ZADEVA: Vloga za postavitve cestnega ogledala

Regionalna cesta II. Reda št. 417/4326

Zadeva: Prometno ogledalo

Slika 1: R2-417/4326 km 1.554

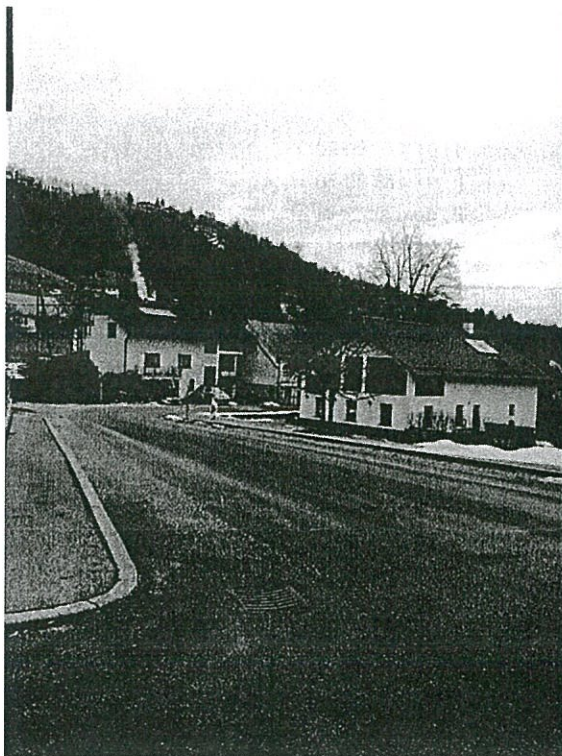
Minimalna potrebna preglednost za dovoljeno hitrost znaša 30 m (Pravilnik o projektiranju cest). Preglednost na izvozu iz priključka OŠ v levo znaša 60 m, medtem ko na desno stran cca. 35 m (slika 2 in 3).

Na podlagi zgoraj navedenega ugotavljamo, da postavitve prometnega ogledala ni upravičena.
